RESOLUCIÓN No. DRCL-IA-025 - 2024

Por la cual se resuelve la solicitud de evaluación del Estudio de Impacto Ambiental (EsIA) categoría I, correspondiente al proyecto “GRANJA SOLAR ECSA.”

**INFORME TECNICO DE EVALUACIÓN FINAL DE ESTUDIO DE IMPACTO  
 AMBIENTAL DEL PROYECTO GRANJA SOLAR ECSA**

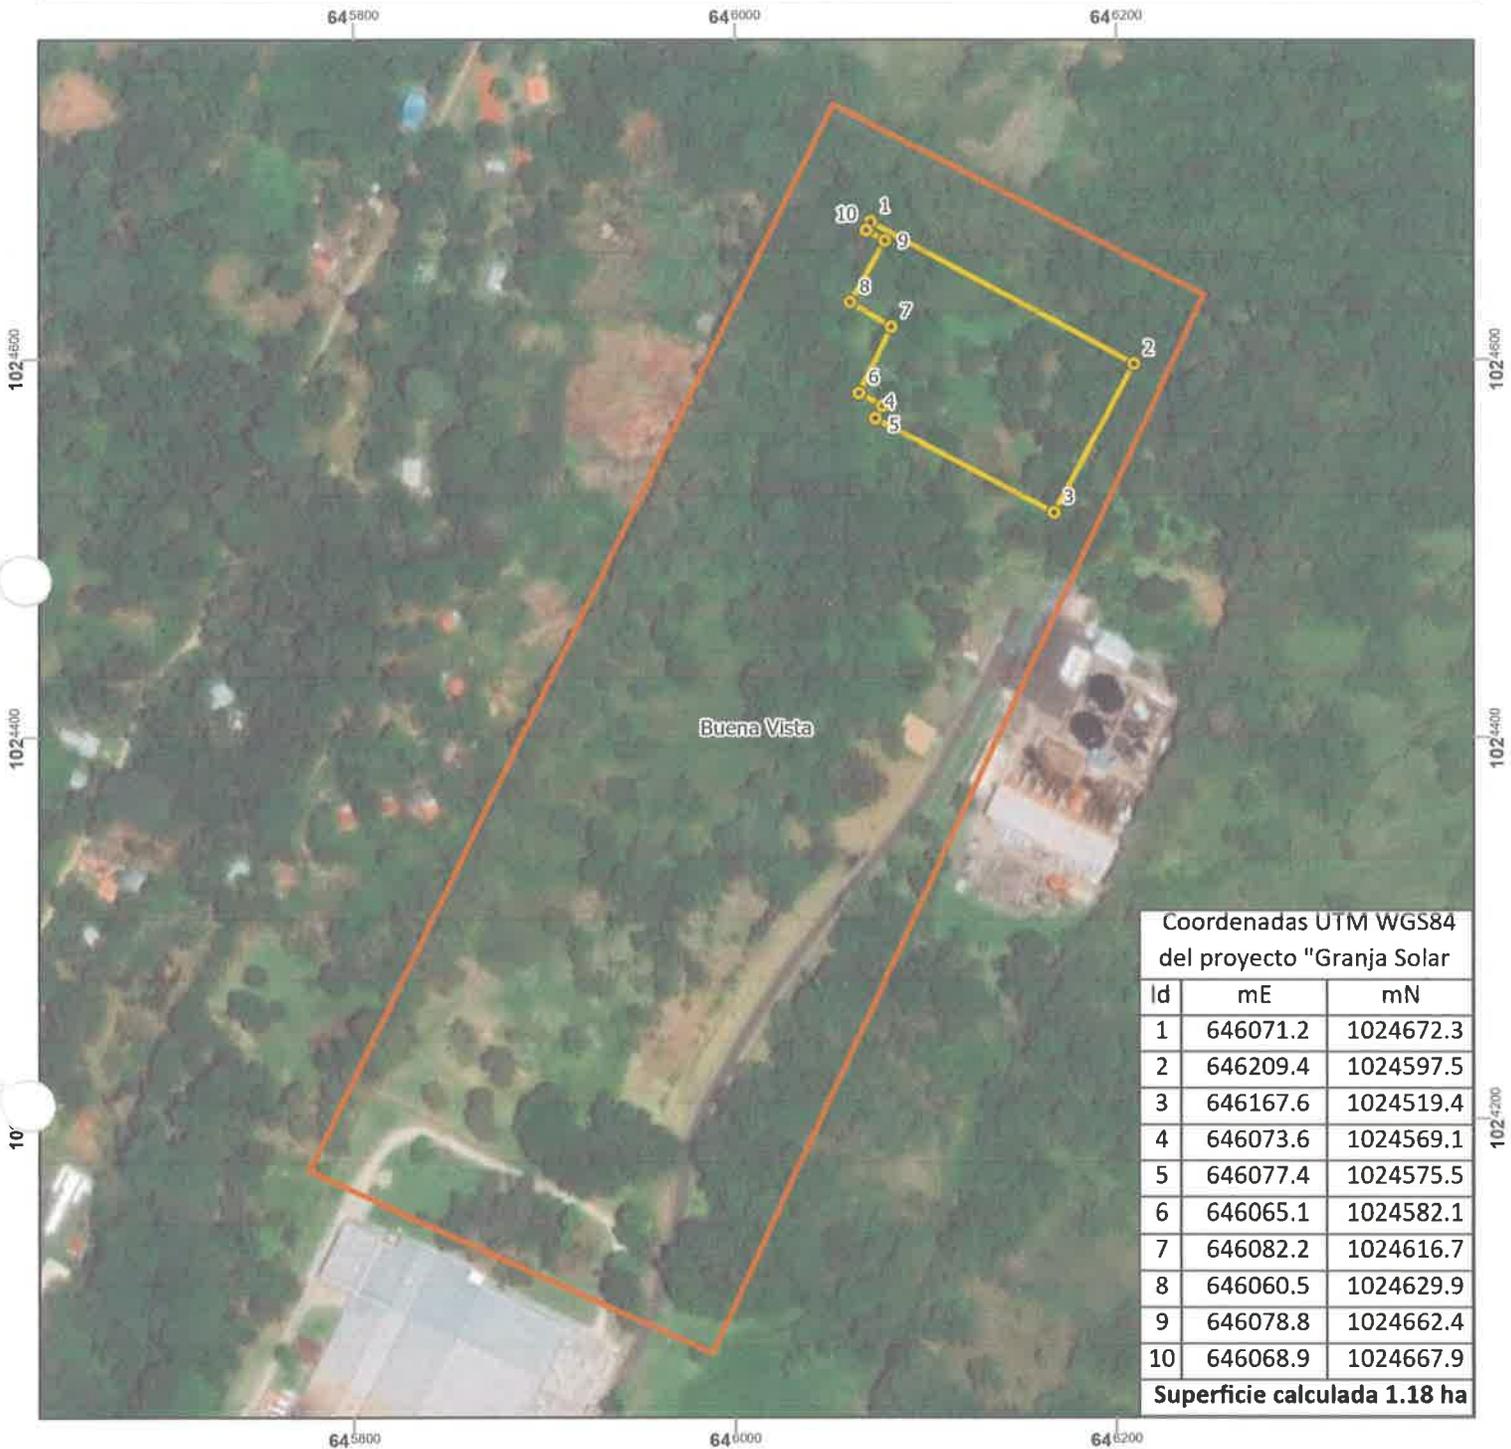
El día 15 de julio de 2024 mediante Nota SOP – 048- 1507 – 2024 se recibe la respuesta de Forestal sobre el proyecto Granja Solar ECSA, he indica que en la tabla 4.2 pág. 15 y 16 del estudio el polígono no coincide, y que el polígono no tiene la cantidad de metros cuadrados descritos en el proyecto.

El día 15 de julio de 2024 mediante Nota SOP – 048- 1507 – 2024 se recibe la respuesta de Forestal sobre el proyecto Granja Solar ECSA, he indica que en la tabla 4.2 pág. 15 y 16 del estudio el polígono no coincide, y que el polígono no tiene la cantidad de metros cuadrados descritos en el proyecto.

- ❖ La respuesta al acápite **b, si cumple** ya que el promotor presento la caracterización vegetal del área de influencia directa del proyecto.
- ❖ La respuesta al acápite **c, si cumple** ya que el promotor presento la corrección de las coordenadas.

Por lo que, sobre la base de los resultados de análisis y haciendo las correcciones geoespaciales, en la coordenada N°4, indicamos los siguientes resultados:

1. La superficie estimada del proyecto Granja Solar ECSA es **1.18 ha**.
2. El orden en la secuencia numérica de las coordenadas UTM, corresponde al señalado en la figura de la página 15 (Figura 1) del estudio de impacto ambiental.
3. Se adjuntan los datos geoespaciales (en dispositivo de almacenamiento CD) con la tabla de Excel de las coordenadas y archivos SHP, como lo estipula la norma vigente en relación los requisitos para la presentación de planos y datos cartográficos del Ministerio de Ambiente.
